改善箇所説明図

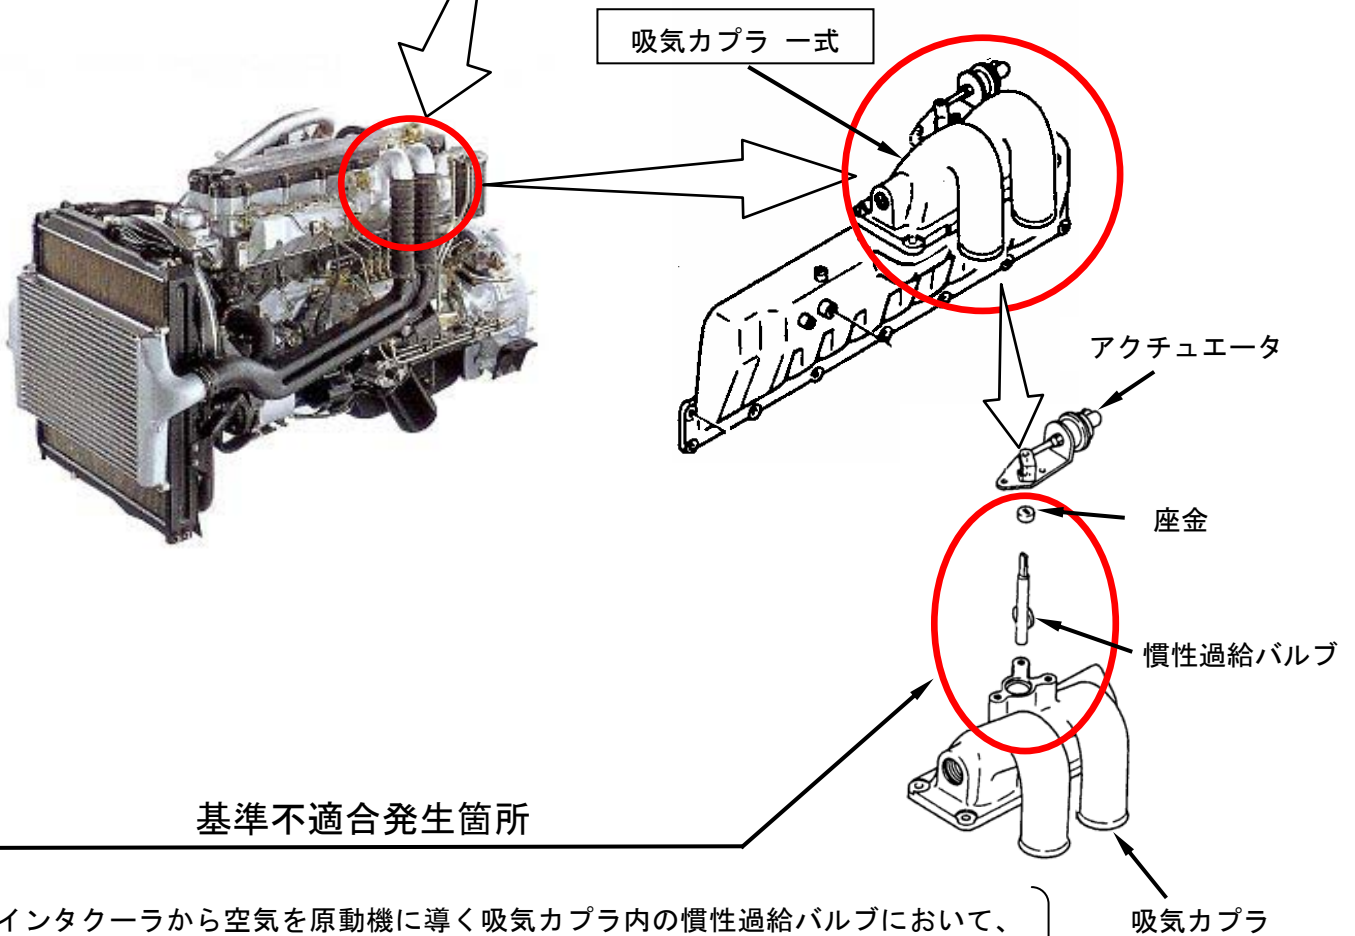
基準不適合発生箇所

インテークラから空気を原動機に導く吸気カプラー内の慣性過給バルブにおいて、当該バルブの軸を支持する座金の形状が不適切なため、原動機の振動等により座金及び座金の接触面が摩耗し、バルブの軸にがたが生じ、バルブが吸気カプラーに干渉するものがある。そのため、そのまま使用を続けると、バルブの軸に高応力が発生し折損して、破片が原動機内に吸込まれて、異音が発生し、最悪の場合、原動機が破損するおそれがある。

改善措置の内容

全車両、吸気カプラー式を対策品と交換する。

注：□ は、交換部品を示す。
